「2001年改訂版 既存鉄筋コンクリート造建築物の
耐震診断基準・耐震改修設計指針講習会」
質問・回答集(Ⅱ)

既存鉄筋コンクリート造建築物の耐震診断基準・耐震改修設計指針改訂委員会

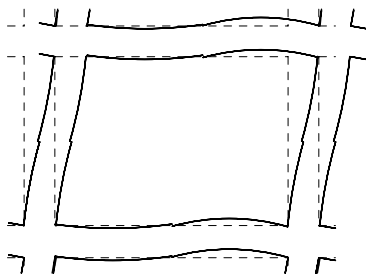
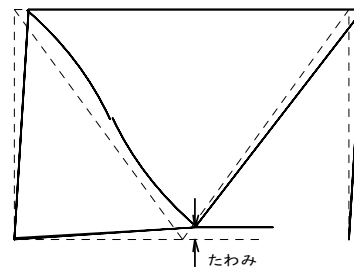
Q51 鉄骨柱付K型ブレース補強で、右図の位置に出入口の開口を設けて、鉄骨下枠を切り欠きプレートで補強を行う場合の留意する点は何ですか。

A51 改修設計指針に記載されている出入口下部の鉄骨柱をつないだ鉄骨ブレースの設計例 (p.213) は、鉄骨ブレースを逆V字型に配置してその中央部に出入口開口を設けるものです。この補強ディテールについては、出入口の開口をもつ柱付き鉄骨耐震補強法の実験的研究「3.4 節の参考文献」がなされており、その補強効果が確認されています。

質問のような位置に出入口の開口を設けて鉄骨下枠を切断する場合には、上図のように既存鉄筋コンクリートフレーム、鉄骨柱付きブレースが変形することが考えられ、その補強効果、設計手法が確立されていないのが現状です。したがって、このようなディテールを採用する場合には実験などによりその破壊性状を確認した上で、詳細な検討を行う必要があります。

図 柱際にドア開口のある増設耐震壁の破壊メカニズム例

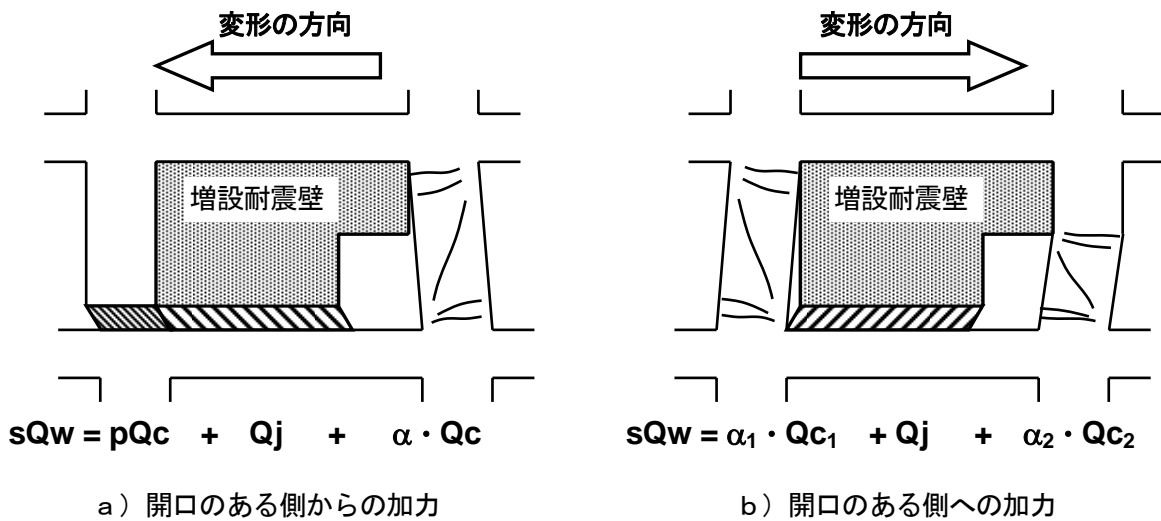
Q58 柱際にドア開口が付く増設耐震壁の設計上の留意点を教えてください。

A58 増設耐震壁のせん断耐力は、改修設計指針 p.89 解図 3.1.2-2 のような力の流れが想定され、せん断耐力は、一体打ち耐震壁とみなしたせん断強度と、壁板のせん断強度に付帯柱のせん断強度を合算した値、および接合筋によるせん断強度に加力側柱のパンチング強度ともう一方の柱のせん断強度を加えた (1) 式値のうち、最も小さな値をとるとしています。ところが、開口が柱際によっている場合には、下図の b) に示されているとおり、開口側の柱のパンチング強度が発揮されないと考えられ、(1) 式の代わりに下記 (2) 式を用い、耐力機構に即してせん断耐力を評価する必要があります。

$$s Q_w = Q_j + \alpha_1 \cdot Q_{c_1} + \alpha_2 \cdot Q_{c_2} \quad (2) \text{式}$$

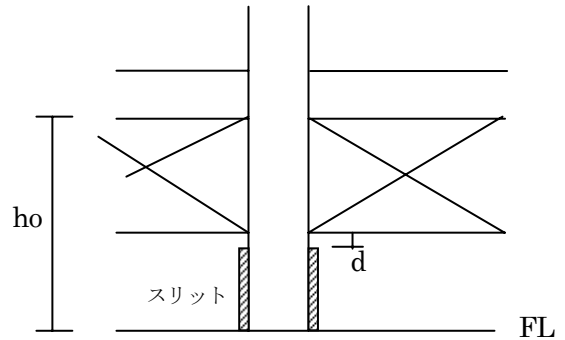
Q59 鋼板巻き立てによる柱補強の場合、柱頭、柱脚にスリットを設けるのですか。

A59 補強目的が変形能力の向上か、軸耐力の増大かによって、対応が異なります。

変形能力の向上を図る場合には、曲げ耐力が上昇しないように柱頭、柱脚に 30mm 程度のスリットを設ける必要があります。柱脚部のスリットは地震時の繰返し応力により、充填モルタルが剥落する恐れがありますので充填モルタルの剥落防止の処置を講じる必要があります。この方法については、本改修設計指針 p.161 に例が示されていますので参考にして下さい。

軸耐力の増大を図る場合には、補強鋼板による拘束効果を期待していますので、変形能力の向上を期待せず、曲げ強度が向上しても良い場合には柱脚部にスリットを設けずに施工しても良いでしょう。

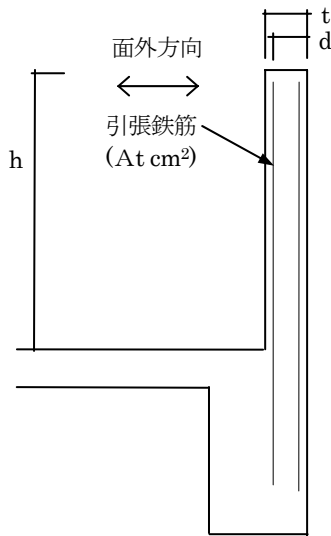
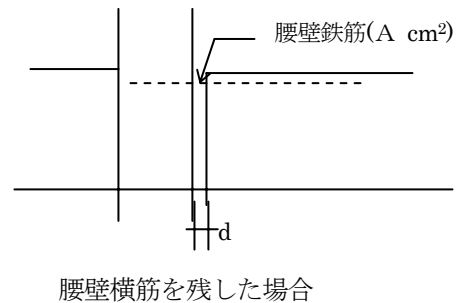
改修設計指針 p.173 の「(3)構造詳細」では、「完全スリットの場合、壁の鉄筋を切断する」としていますが、腰壁の場合、面外方向の安全性に問題があるのではないのでしょうか。

腰壁の横筋を切断した場合、腰壁は下部で床スラブに取りつく一辺固定の状態となり、面外方向の検討が必要となります。面外方向の検討方法としては腰壁の縦筋を引張鉄筋として曲げ耐力を算出し、腰壁根元の想定する外力による面外曲げモーメントを上回っていることを確認するとよいでしょう。不足する場合にはせん断型部分スリットとするかまたは壁の横筋を残すなどの対応が必要となります。部分スリットとした場合には、残す壁厚さを元の壁厚さの1/2かつ5cm以下とし、内り高さをスリット高の1/2程度までとして、柱の曲げ耐力を算出します。壁の横筋を残す場合は9φ、D10程度の鉄筋を一部残すに留め、周囲のコンクリートをはつり落として鉄筋を完全に露出させて、防錆剤を塗布して処理します。
